Соединение деталей G-LOCK (старые - новые)

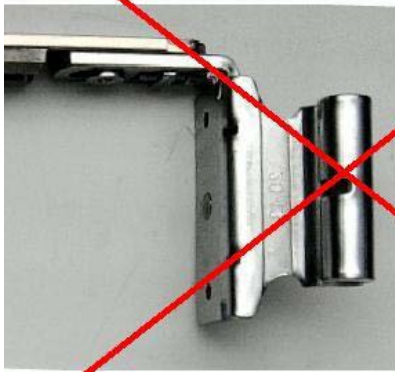
НЕЛЬЗЯ !

Новые ножницы

Старая
опора,
штыри 6 мм

МОЖНО ТОЛЬКО ТАК !

Новые ножницы

Новая
опора,
штыри 3 мм

НЕЛЬЗЯ !

Старые ножницы

Новая
опора,
штыри 3 мм

МОЖНО ТОЛЬКО ТАК !

Старые ножницы

Старая
опора,
штыри 6 мм

Соединение деталей G-LOCK (старые - новые)

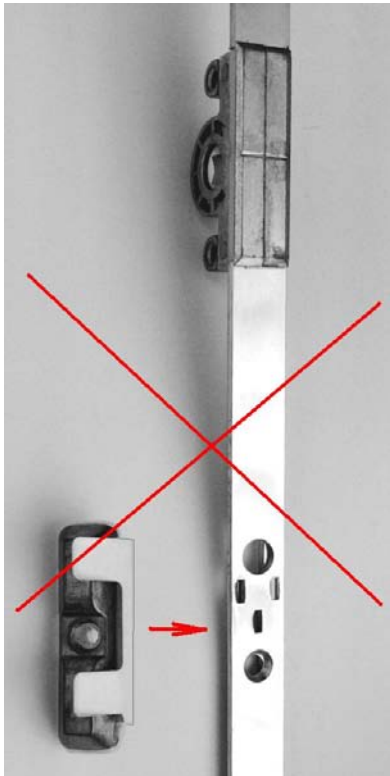
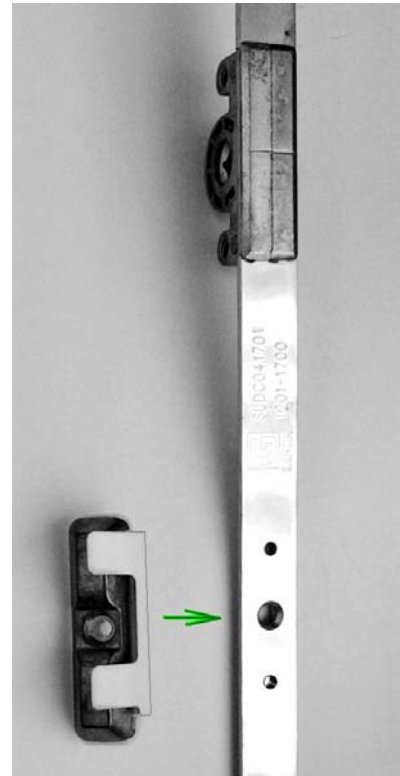
НЕЛЬЗЯ !

Новый блокиратор
арт. MWC 004

Старый привод
арт. SLDC 04****

МОЖНО ТОЛЬКО ТАК !

Новый блокиратор
арт. MWC 004

Новый привод
арт. SLDC 05****

НЕЛЬЗЯ !

Старый блокиратор
арт. E4820-1 (M4820-1)

Новый привод
арт. SLDC 05****

МОЖНО ТОЛЬКО ТАК !

Старый блокиратор
арт. E4820-1 (M4820-1)

Старый привод
арт. SLDC 04****
